**Avis de la Mission Régionale d'Autorité environnementale
de Bourgogne-Franche-Comté
sur le projet de centrale photovoltaïque au sol
aux lieux-dits « les Oussettes », « les Champs Bergerons »
et « la Tuilerie » sur la commune de Lesme (71)**

N °BFC-2022-3404

Localisation de la zone du projet (cf. p.22 du dossier de demande de permis de construire)

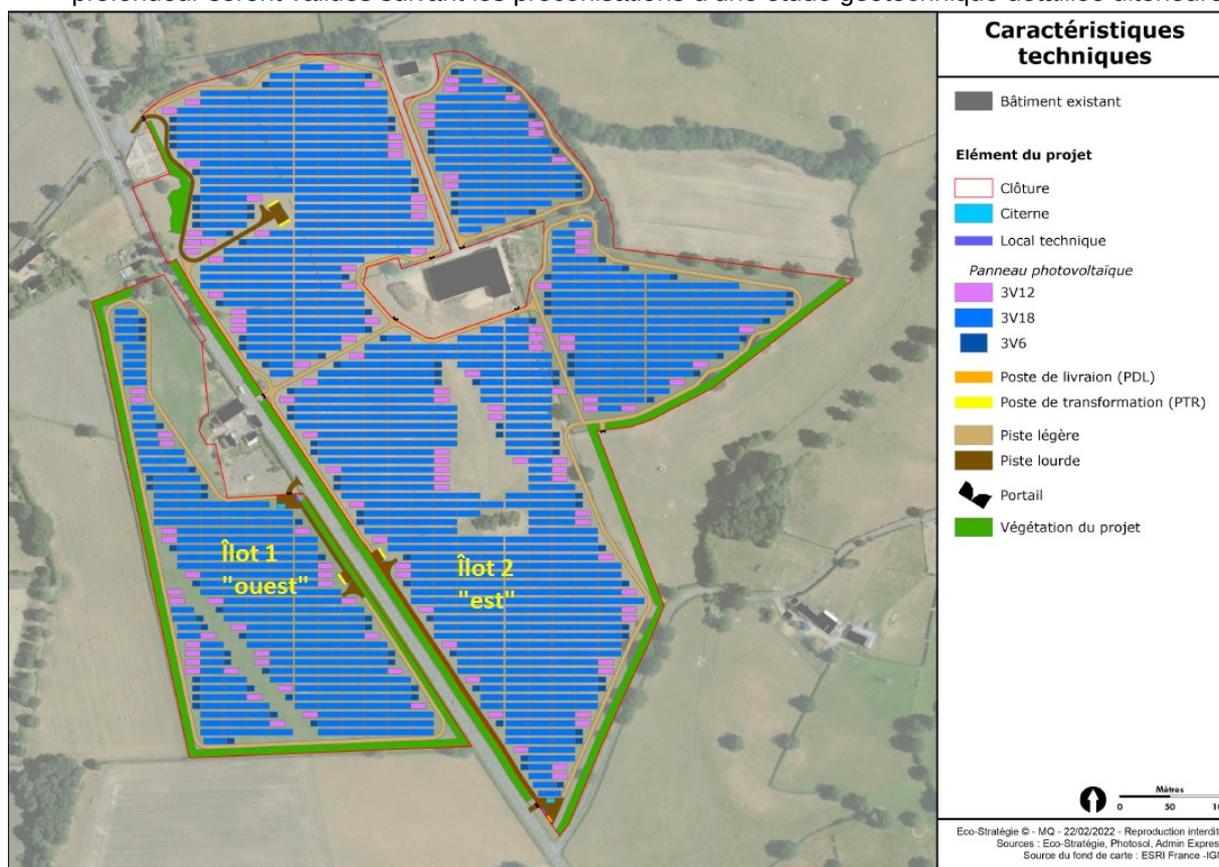
Le projet se situe sur des parcelles occupées par des prairies permanentes faisant l'objet d'un pâturage ovin couplé à de la fauche, sur des sols jugés à faible potentiel agronomique. Elles comportent quelques éléments boisés (haies, arbres isolés) en limite de parcelles. La partie ouest est concernée par la zone de protection spéciale (ZPS) « Vallée de la Loire de Iguerande à Decize ». Le massif forestier du Bois de Serre se situe à 650 m à l'est. La zone d'implantation potentielle (ZIP), d'environ 35 ha, comprend une vaste zone humide, mais ne comporte aucun cours d'eau (un ruisseau s'écoule à 70 m au sud-est, la Somme à 900 m et la Loire à 1,4 km à l'ouest), n'intersecte aucun périmètre de protection de captage d'alimentation en eau potable, ni aucune zone inondable. Elle est traversée par la RD979. La partie à l'ouest est traversée par une ligne haute tension HTA et la partie à l'est est bordée dans sa partie sud par une canalisation de gaz enterrée le long de la voie communale n°3 dite de « l'Étang Protey ». Plusieurs habitations et bâtiments agricoles sont situés au sein ou à proximité de la ZIP. Un cimetière la jouxte au nord-ouest. Le bourg de Lesme est éloigné d'environ 300 m.
